Les reprises sous fondations préconisés dans la DUP rue d'Aubagne par micro-pieux **sont-elles justifiées ? quel impact ?**

Graphique des études géotechniques du collège d'expert de mars 2019

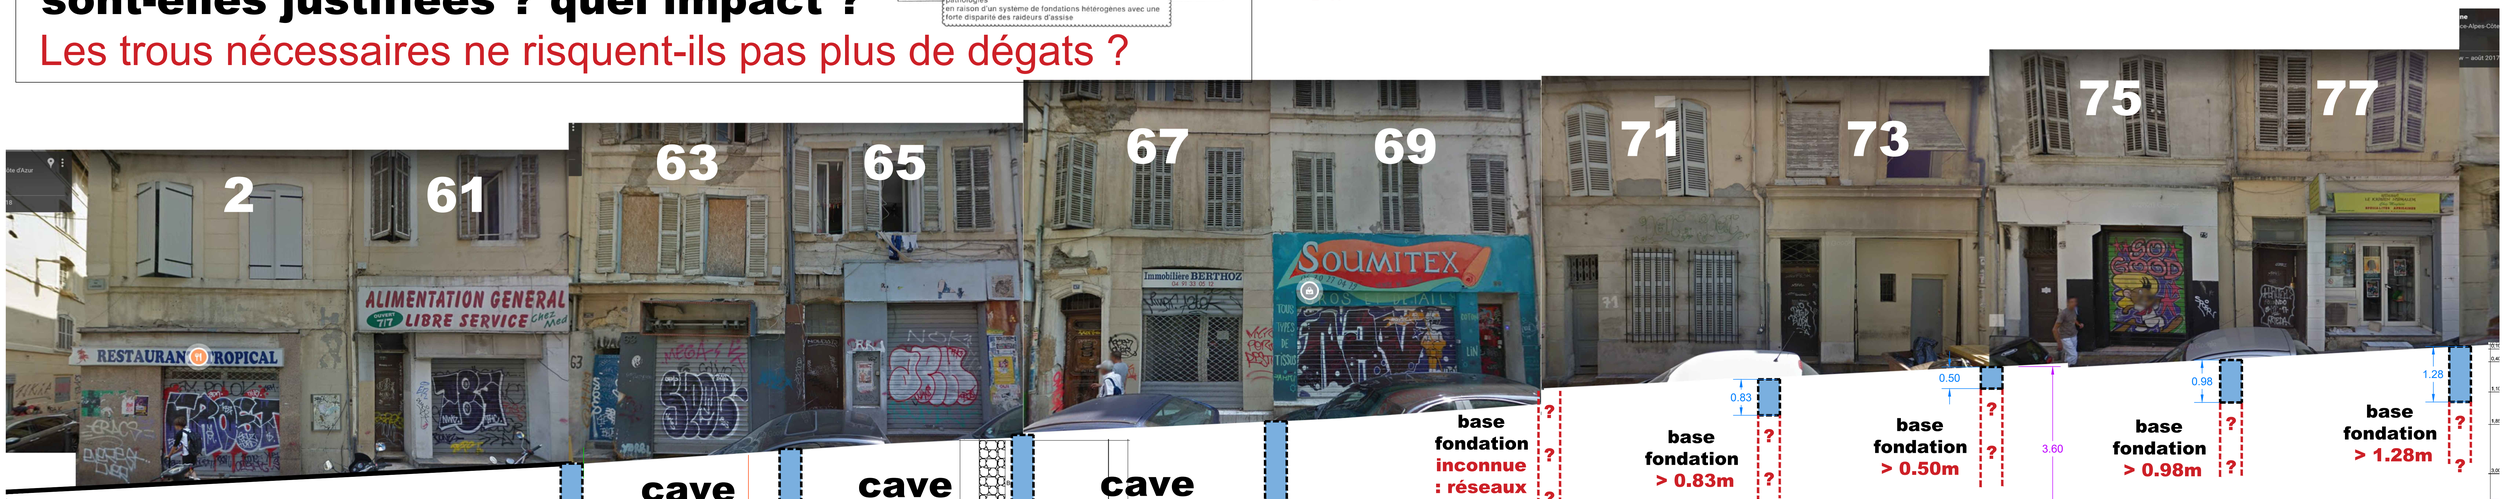
Les trous nécessaires ne risquent-ils pas plus de dégats ?

AUCUNE des reconnaissances de fondation n

$\frac{8}{10}$ font plus d'1m MINIMUM, et 1 plus de 2m

n'a permis de déterminer la profondeur de leur BASE
